Ideen-Wettbewerb für einen Stadtbauplan der Stadtgemeinde Luzern.

Bericht des Preisgerichtes.

1. Rang (3800 Fr.), Entwurf Nr. 9. Verfasser: Armin Meili, dipl. Architekt, Luzern. — Uebersichtsplan 1 : 25 000.

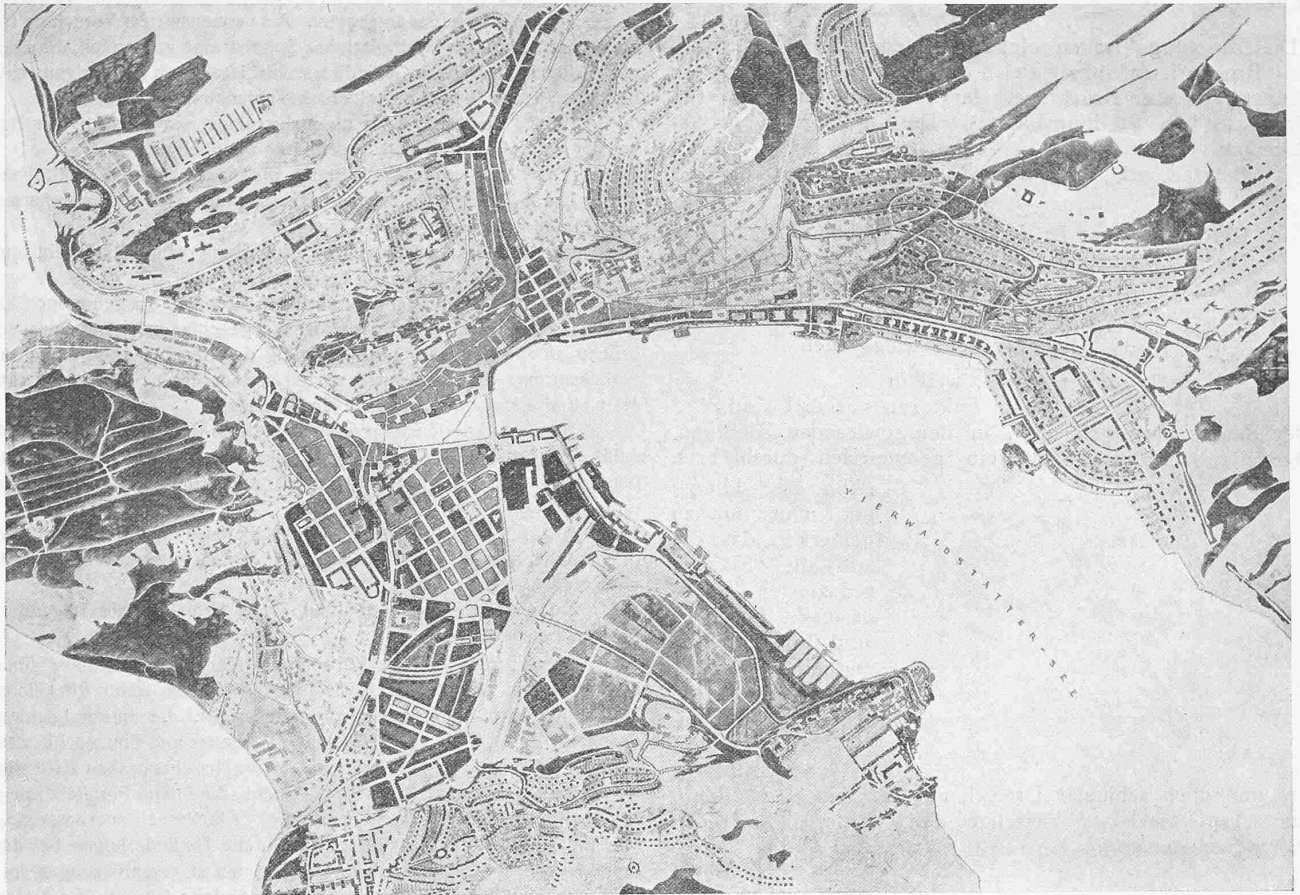
Nr. 9. „An sonnigen Halden“. Das Projekt enthält die Strassenverbindung von der Maihofstrasse nach der Spitalstrasse über die Friedentalstrasse. Auch die rechtsufrige nach Emmen entspricht den zu stellenden Anforderungen. Für eine Ordnung der Verkehrsverhältnisse auf dem linken Ufer macht der Verfasser keine bemerkenswerten Vorschläge, mit Ausnahme der Fortsetzung der Bundesstrasse in die Obergrundstrasse, die jedoch bei der Einmündung daselbst nur unter Schonung der dortigen Häuser in Betracht fällt. Die Entlastungsstrasse parallel zur Zürichstrasse durch die Denkmalstrasse ist mit Rücksicht auf die Geländeverhältnisse nicht durchführbar. Die Ausmündung der Löwenstrasse in die Zürichstrasse ist, trotz Niederlegung grösserer Gebäude, ungeordnet. Die Strassenabzweigung aus der Krienser- bzw. Eichwaldstrasse in der Trasse der Arsenalstrasse wirkt unübersichtlich. Der Vorschlag für eine Kirche beim Himmelrich ist der Lösung beim Krienbachschulhaus vorzuziehen, wo sie für den Verkehr hindernd und zu stark dem Lärm ausgesetzt wäre. Die Plazierung der Markthalle im Tribschemoos ist verfehlt. Die Freiflächen sind mit Verständnis ausgespart. Bei der Seeufergestaltung ist auf der rechten Seite die Parkanlage zwischen Schweizerhofmatte und Brühlmoos zu kostspielig. Das linke Seeufer ist gemäss den praktischen Bedürfnissen aufgeteilt. Die Abänderungen des geltenden Bebauungsplanes über das Brühlmoos bringen keine Verbesserung. Die geschlossene Bebauung ist richtig abgegrenzt und die offene Bebauung dem Bedürfnis angepasst. Die Bebauung auf Utenberg, gegen Lamperdingen, wird vorläufig besser nicht in das Baugebiet einbezogen. Das Gebiet Belle-

rive, Leumatt und Schössli hat zu viele Rampenstrassen. Die Ueberbauung des Tribschenhornes ist nicht erwünscht. Die Verkehrsregelung auf dem Bahnhofplatz weist noch mehrere ungelöste Punkte auf; insbesondere ist die Ueberschreitung der Fahrbahn im Verkehr in beiden Richtungen für die Fussgänger ungünstig. Die Neuregelung der Strassen- und Bebauungsverhältnisse beim Stiftsareal haften ähnliche Mängel an, wie sie bei Projekt Nr. 6 erwähnt wurden.

Entwurf Nr. 9. — Lageplan des Bahnhofplatzes 1 : 2000.

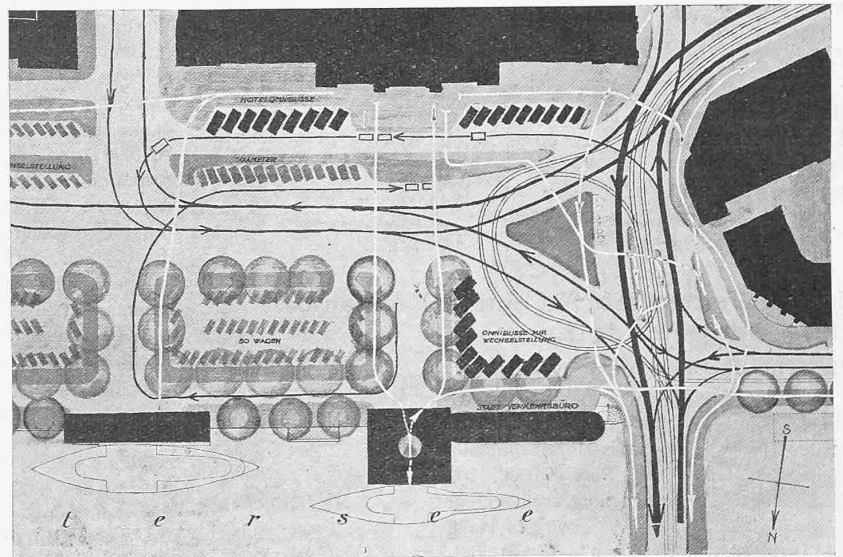
Dagegen weist der Entwurf Nr. 9 (Seite 54), übrigens auch noch ein weiterer der prämierten, einen Verstoß gegen eine ausdrückliche Programmbestimmung auf: im Lageplan des Bahnhofplatzes ist Deckfarbe so dick aufgetragen, dass ein Erkennen des Bestehenden unter dem Neuen ganz unmöglich ist und dem Beschauer dadurch ein wesentliches Moment zur Urteilsbildung, nämlich die proportional anschauliche Vergegenwärtigung des Neuen an Hand bekannter fester Masstäbe und Fixpunkte, völlig entzogen wird. Einen angenehmen Gegensatz zu dieser Darstellung zeigt das Projekt Nr. 11 (Seite 55), das sich in seiner sauberen Durchsichtigkeit an die Programmvorschrift gehalten hat. Die Teilnehmer am Zürcher Bahnhofplatz-Wettbewerb seien darauf aufmerksam gemacht, dass auch dort die *durchsichtige Plandarstellung ausdrücklich vorgeschrieben* ist.

1. Rang (3800 Fr.), Entwurf Nr. 11. Verfasser: Josef Schütz, i. Fa. J. Schütz & E. Bosshard, Architekten, Zürich. — Uebersichtsplan 1:25000.

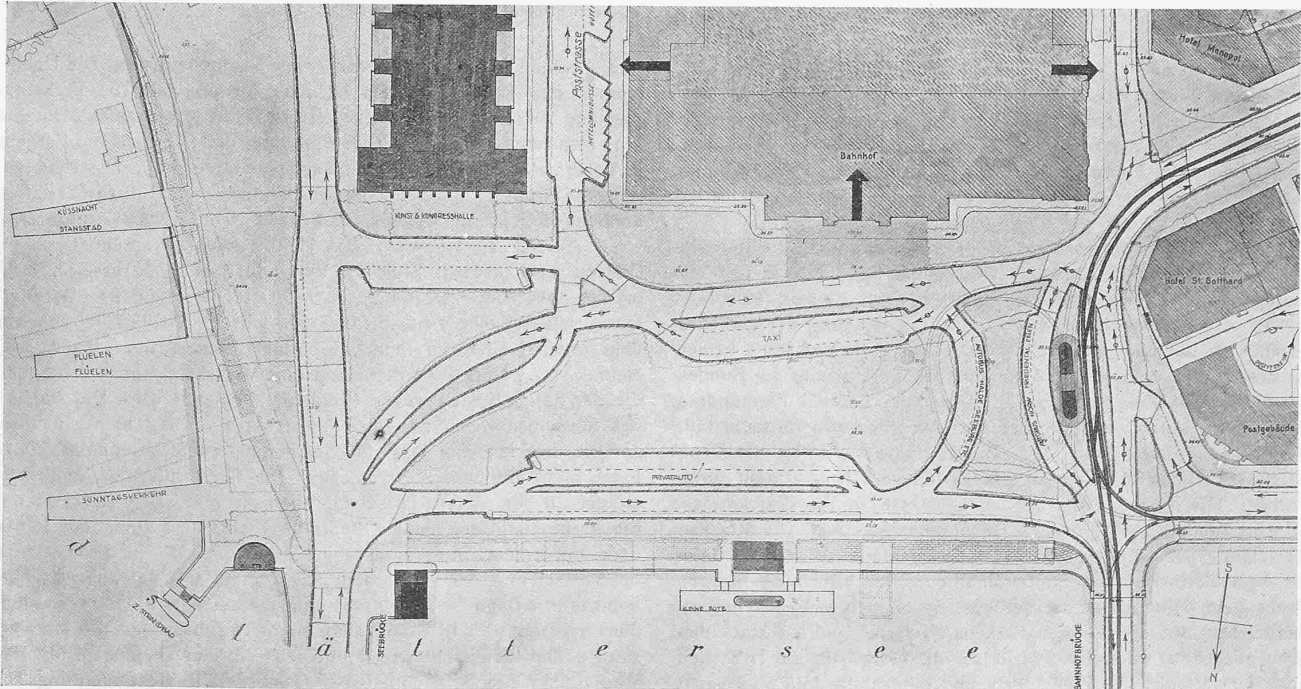
Nr. 11. „Richtlinien“. Das Hauptverkehrsstrassennetz ist im Ganzen wohl überlegt. Für die Verbindung Maihofstrasse-St. Karlbrücke über Hintersteinbruch ist das Gelände ungünstig. Der Verfasser hat auf eine neue Strasse von der St. Karlbrücke aus auf dem rechten Ufer der Reuss, Richtung Emmen, über Ibach, verzichtet und wählte statt derselben eine Verbindung über den Sedel, die der hohen Kosten wegen (Viadukt) abgelehnt wird. Der Ausbau des Reussinselweges zu einer Autostrasse vermag nicht zu überzeugen und insbesondere die viel günstigere Strassenanlage über Ibach nicht entbehrlich zu machen. Die Einführung der Sentimattstrasse in den Untern Hirschengraben ist gut. Der Verfasser hat die Verbindung der beiden Stadtteile rechts und links der Reuss über Mühlenplatz-Burgerstrasse ins Auge gefasst. Im Projekt wird der Fortsetzung der Neustadtstrasse im Trasse der alten Brünigbahn eine erhebliche Bedeutung beigemessen als Autostrasse nach dem Schlachthaus in Kriens und ihrem Anschluss an die Horwerstrasse. Das Schlachthaus ist in Kriens zu weit abgelegen. Mit der Weglassung des Schlachthauses daselbst fällt die Bedeutung der nördlich der Krienserstrasse eingelegten Parallelstrasse. Der Vorschlag für Erstellung einer neuen Brücke zwischen Kurplatz und Ostseite des Bahnhofplatzes ist aus folgenden Gründen abzulehnen: Die Abschnürung des Seebeckens bis zur Seebrücke ist aus ästhetischen Gründen und im Hinblick auf den Schiffsverkehr nicht erwünscht. Die neue Brücke wird vermehrten Verkehr über den Bahnhofplatz bringen, und es werden die ungünstigen Verkehrsverhältnisse beim Engpass Hotel Gotthard noch verschlechtert. Sie ist

auch aus finanziellen Gründen abzulehnen. Ein Durchgangsverkehr zwischen Bahnhof und Schiffstation würde hemmend wirken. Die neue Strassenverbindung über das Industriegebiet nach Kastanienbaum-Winkel, die als gerade Fortsetzung der neuen Brücke gedacht ist, könnte nur für einen gewissen Promenadenverkehr, nicht aber

für den Durchgangsverkehr in Betracht kommen und sie käme als Viadukt im Industriegebiet verhältnismässig teuer zu stehen.

Die Markthalle ist auf dem alten Gasareal richtig plaziert. Die Grünflächen sind richtig verteilt und in guten Zusammenhang gebracht, aber nicht in allen Teilen durchführbar. Eine Verlegung

3. Rang (2300 Fr.), Entwurf Nr. 6. Verfasser: Dipl. Architekten Otto Dreyer, Karl Griot, Dipl. Ingenieure Karl Erni, Louis Schwegler. — Uebersichtsplan 1:25.000.

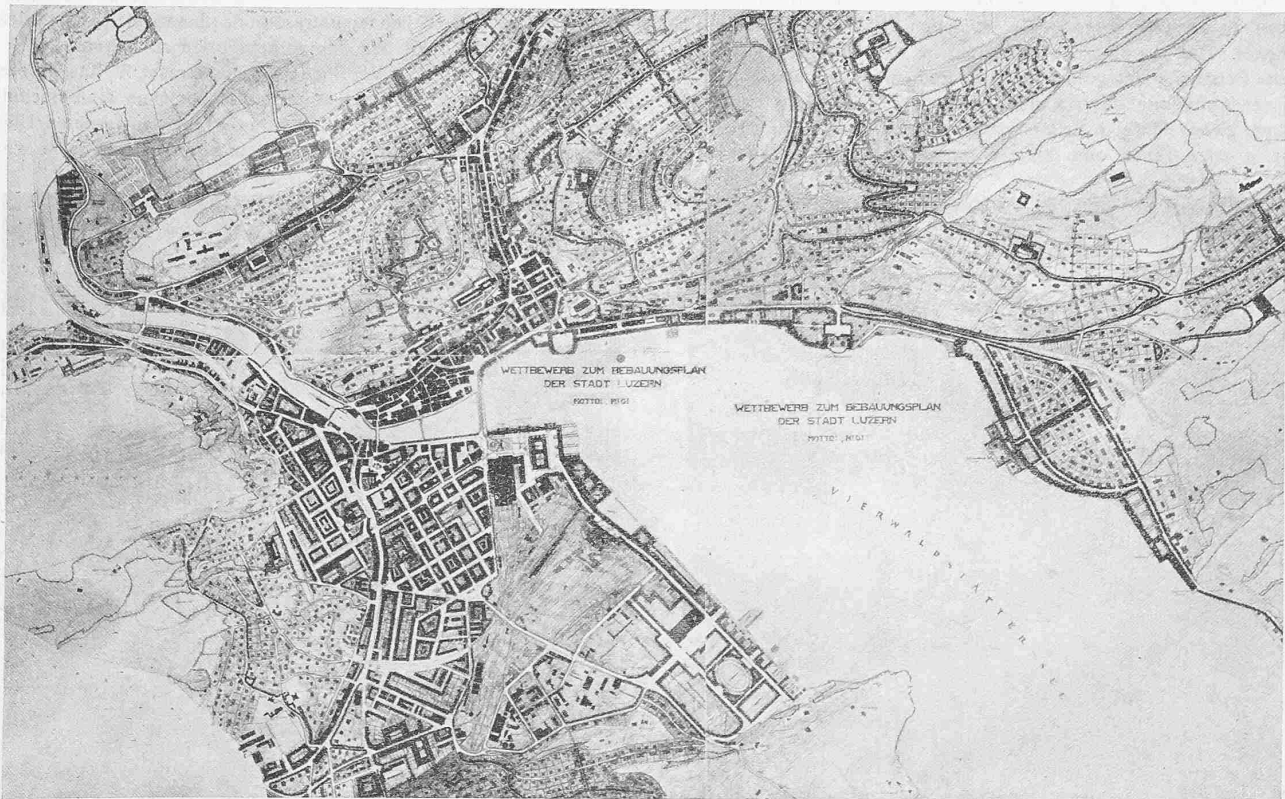
Nr. 6. „1939“. Die Verbindung der Maihofstrasse mit der Spitalstrasse, hinter dem Maihofschulhaus durch, ist schwierig durchzuführen. Bei der südlichen Fortsetzung der Strasse auf dem rechten Ufer der Reuss vom Ibach her, ist die diagonal verlaufende, ansteigende Reussbrücke und die Niederlegung der Kaserne zu beanstanden. Die Fortsetzung der Bundesstrasse nach der Obergrundstrasse über den Bahneinschnitt ist gut. Die Verlegung der Gotthardlinie beim Weisshaustunnel führt zu unerwünschter Abschnürung des Würzenbachtals. Die Markthalle an der Baselstrasse ist im Hinblick auf den dortigen grossen Verkehr nicht gut gelegen und fällt auch aus wirtschaftlichen Gründen, wegen der Niederlegung der Kaserne, nicht in Betracht. Für die Sicherung von Freiflächen hat der Verfasser keine genügenden Vorschläge gemacht. Die Ueberbauung der heute noch freien Plätze im Hirschmattgebiet ist zu beanstanden. Die Durchschneidung des Plateau von Allenwinden ist unerwünscht. Die weitgehende Aufschüttung um das Inseli würde dessen Reiz beeinträchtigen. Die Verlegung der Werfte und der Seeverladeanlage hinter die Tribtschenhalbinsel und die Einbeziehung des dortigen Geländes in das Industriegebiet ist abzulehnen; das an sich schon kleine Industriegebiet im Tribtschenmoos darf durch Plazierung grosser Sportplatzanlagen nicht noch mehr beschnitten werden. Die Ausdehnung der geschlossenen Bauweise ist zu weitgehend, insbesondere auch bis zur Musegg. Unschöne Blockeinteilung im Himmelrichgebiet. Die Platzanlage östlich des Bahnhofes, mit Niederlegung der Frohburg-

häuser, ist unbegründet. Die Verkehrsregelung auf dem Bahnhofplatz ist ungenügend. Die Einmündung der Stiftstrasse in die St. Leodegarstrasse ist zu wenig flüssig und zu wenig übersichtlich und beeinträchtigt den Verkehr nach der Kirche.

Entwurf Nr. 3 (von der Prämierung ausgeschlossen). Verfasser: Max Haefeli, Architekt, Zürich. — Uebersichtsplan 1:25 000.

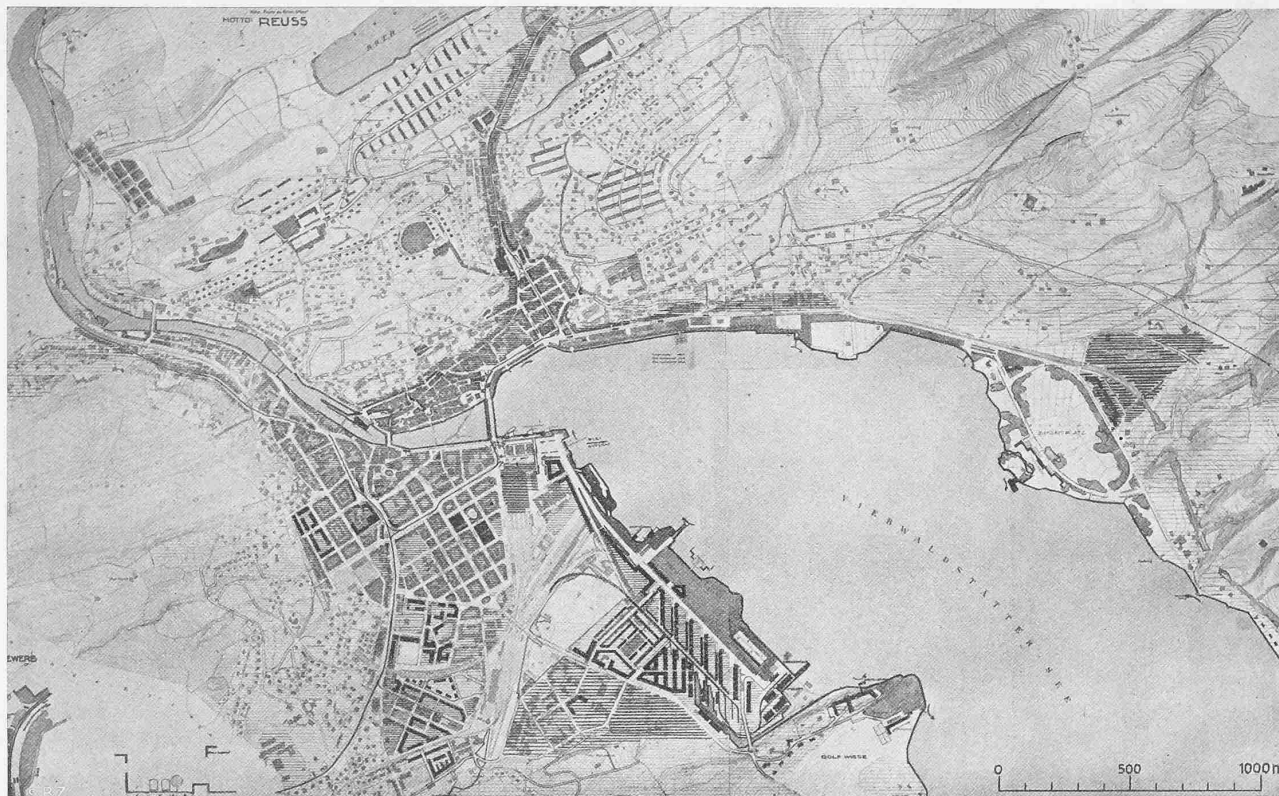
Nr. 3 „Reuss“. Die Verbindung Maihof-Spitalstrasse über Hinterbruchtal nimmt auf die Geländebeziehungen wenig Rücksicht, ebenso die Verbindung am rechten Reussufer, die hinter Lochhof durchführt, sowie die Ueberbrückung der Reuss und Emme. Für den Durchgangsverkehr St. Karlibrücke-Unterer Hirschengraben zieht der Verfasser die Sentimattstrasse in Betracht. Eine neue Parallelstrasse zur Horwerstrasse ist nicht begründet. Als Verkehrsverbesserung im Stadttinnern muss der Vorschlag für die Umänderungen bei der Reussbrücke abgelehnt werden. Die mit den Strassenführungen vorgesehenen baulichen Umänderungen sind vielfach nicht begründet, z. B. die Abtragung der Kaserne, die Niederlegung des Stadttheaters und die Erweiterung des Löwenplatzes. Für die künstliche Ausbuchtung am Alpenquai fehlt die Begründung. Die Verlegung der Werfte in die Tribtschenbucht ermöglicht eine klare, flüssige Lösung für den Alpenquai. Die Hafenanlage wird als unzweckmässig abgelehnt. Die Verkleinerung des Bahngeländes durch die Diagonalstrasse mit Zuteilung von Baugelände ist ausgeschlossen. Der Gedanke, den Güterbahnhof durch eine Bebauung gegen den See hin zu begrenzen, ist anzuerkennen. Die vollständige Freihaltung des Brühlmooses geht zu weit, die Anlage einer Fest- und Sportwiese ist an dieser Stelle nicht erwünscht. Die Schlachthausanlage ist in Ebikon vorgesehen. Die Katholische Kirche ist zu ablegen und die Protestantische Kirche dem Strassenlärm ausgesetzt. Die geschlossene Bebauung ist richtig abgegrenzt. Die vorgesehene Bebauung am Eingang des Würzenbachtals ist im Hinblick auf die sehr langsame Bevölkerungszunahme und aus Rücksicht auf das hochwertige nachbarliche Bauland gegen die Halde nicht angezeigt. Die Aufschliessung und Begrenzung der Baugebiete der offenen Bauweise ist nicht nach Programm durchgeführt. An den wenigen Stellen, wo eine Bebauung angedeutet ist, sind die Häuserreihen oft ohne Rücksicht auf das Gelände gestellt. Die teilweise Ueberbauung der Allenwindenkuppe ist zu beanstanden. Der Freihaltung des Bahnhofplatzes ist zuzustimmen. Entgegen dem Vorschlag des Verfassers soll der Platz östlich des Aufnahmegebäudes für ein öffentliches Gebäude und nicht für einen Wohnblock in Betracht gezogen werden. Die Zusammenfassung der Gebäude der Landungsstellen ist näherer Prüfung wert. Auf die gedeckte Verbindung zwischen Ostausgang des Bahnhofes und Schiffplände ist zu verzichten. Die Verkehrsregelung auf dem Bahnhofplatz ist nicht derart, dass der Verkehr eindeutig geleitet wird; besonders ungünstig ist für den Fussgänger das Ueberschreiten des Fahrverkehrs Pilatusstrasse-Seebrücke in den beiden Richtungen. Die Strassenbahn muss auf der Seebrücke zur klaren Trennung des Fahrverkehrs in die Mitte der Fahrbahn verlegt werden. Die vorgesehene Abdringung der Stiftstrasse nach Westen mit Ausmündung auf die Löwenstrasse ist gut. Die Verlegung der Strassenbahn aus der Alpenstrasse in die Löwenstrasse bringt keine Vorteile; der Fahrverkehr an der Ost-ecke des Verwaltungsgebäudes der S. B. B. würde beeinträchtigt.

Infolge Nichterfüllung des Programms hinsichtlich der Aufteilung der Baugebiete muss das Projekt von der Prämierung ausgeschlossen werden.

Entwurf Nr. 5. (nicht prämiert). Verfasser: Arnold Berger, Architekt, Luzern. — Bahnhofplatz, perspektivische Ansicht und Plan 1:2000.

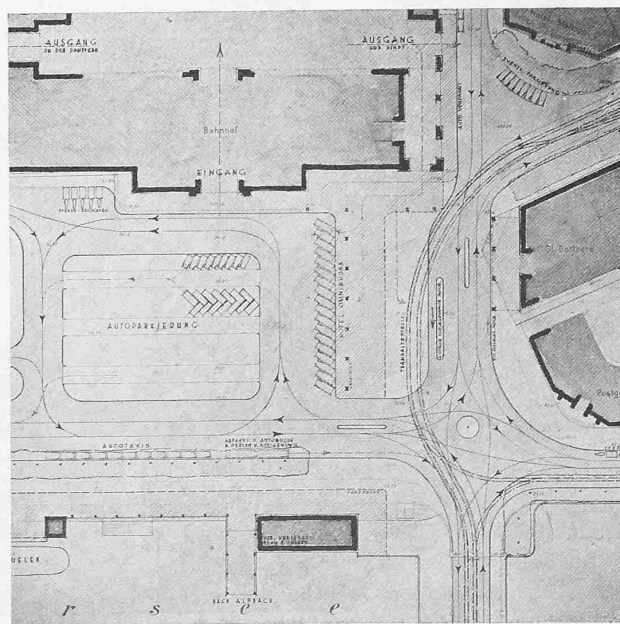
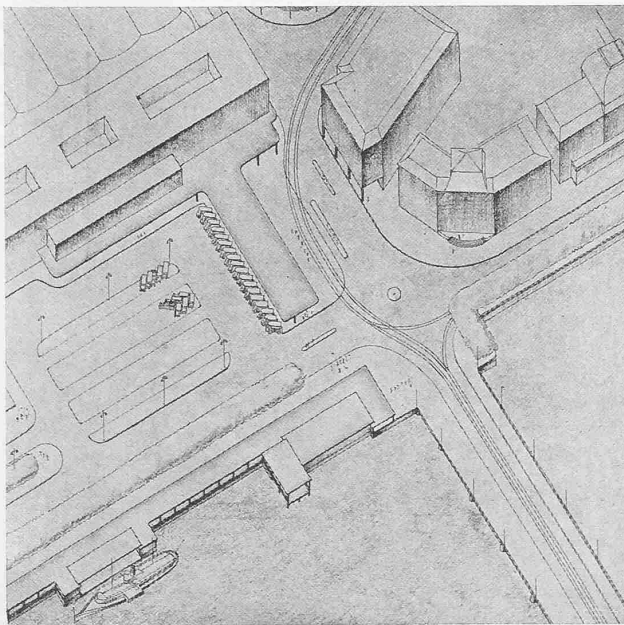
Schliesslich zeigen wir auf Seite 58 das Bahnhofplatzdetail des Entwurfs Nr. 5, weil keiner der prämierten Entwürfe eine so originelle, klare, zweckmässige und dabei einfache Gliederung des Platzes aufweist: die weit vorgezogene, gedeckte Perronzunge¹⁾ vermittelt den Uebergang von der Bahn nach den verschiedenen städtischen Verkehrsmitteln und den Schiffen; die Tramhaltestelle ist der Strasse entzogen; die Hauptverkehrsrichtungen sind unbeschwert von Parkplätzen, Autobushaltestellen, Taxis usw., die auf dem vom Verkehr abgewandten Platzteil reichlich Raum finden; die Fussgängerwege kreuzen die Fahrwege denkbar günstig. Zudem schafft diese Konzentration des Verkehrs auf der Nordseite des Platzes eine ruhige Süd Hälfte, die überleitet zu See und Alpenfernsicht. Verbesserungsbefürhtig ist die Partie am Brückenkopf. Red.]
